Parc éolien de la Rivière-du-Moulin

Volume 5 Deuxième série de questions
et de commentaires

Dossier n° 3211-12-158
21 novembre 2011

Étude d'impact sur l'environnement
Volume 5 : Deuxième série de questions et de
commentaires

Figure 1 Options de positionnement du poste de raccordement

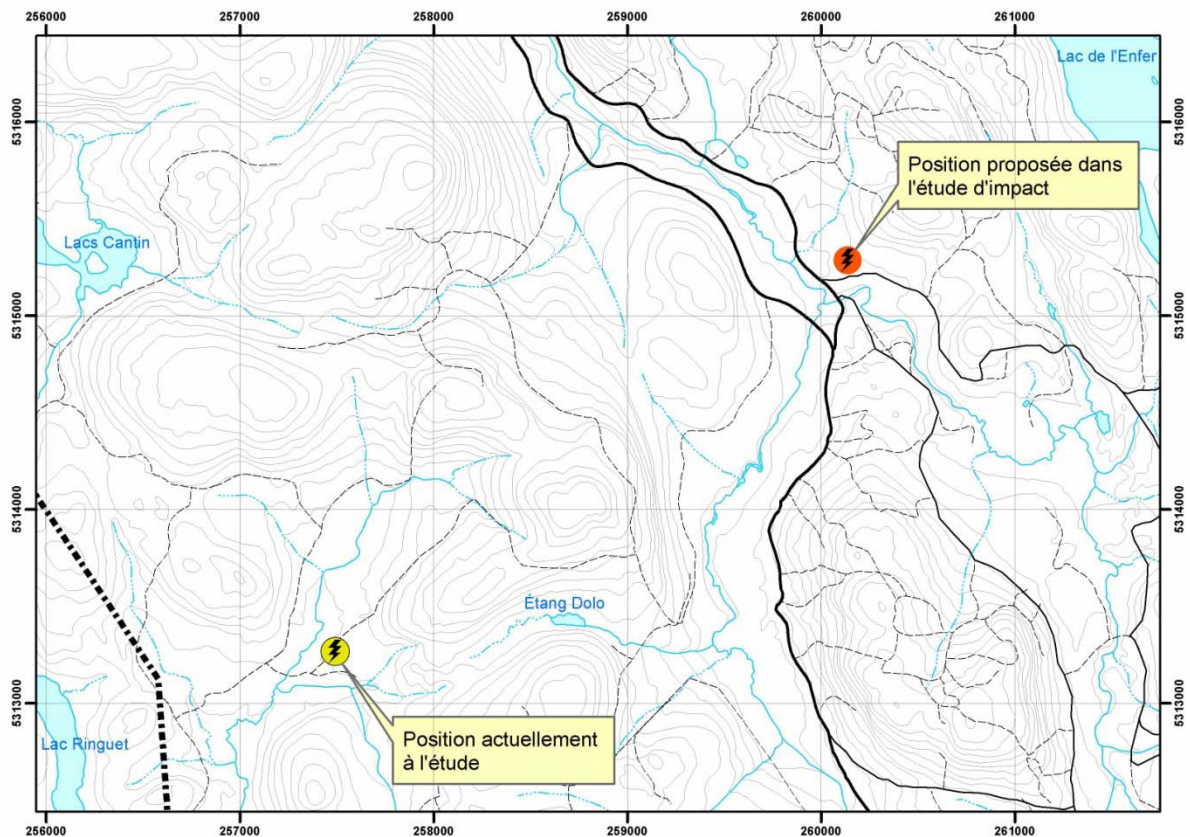
QC 38 À la réponse RQC 3 concernant un positionnement alternatif pour le poste de raccordement, il est mentionné que : « *Une position alternative est actuellement à l'étude, dans le secteur situé à mi-chemin entre le lac Ringuet et l'étang Dolo* ».

À cet égard, le MRNF demande à l'initiateur de projet de fournir le plus rapidement possible l'emplacement exact qui sera retenu pour installer le poste de raccordement. De plus, le MRNF demande à l'initiateur d'identifier les impacts positifs et négatifs du nouvel emplacement, notamment sur les utilisateurs actuels du territoire ainsi que sur la faune terrestre, aquatique et les espèces à statut précaire.

RQC 38 Des discussions avec Hydro-Québec, à sa demande, ont eu lieu afin d'évaluer la possibilité de modifier la localisation du poste de raccordement. La position alternative étudiée, dans le secteur situé à mi-chemin entre le lac Ringuet et l'étang Dolo, n'a pas été retenue pour le moment (figure 1). Aucun élément du milieu à proximité de l'un ou l'autre des deux sites ne permet actuellement d'envisager un changement significatif de l'évaluation de l'impact du projet en cas de déplacement du poste de raccordement par rapport à ce qui est présenté dans le rapport principal. Si la localisation du poste de raccordement change, le MDDEP et le MRNF en seront avisés et, au besoin, un addenda à l'étude d'impact sera déposé au MDDEP.
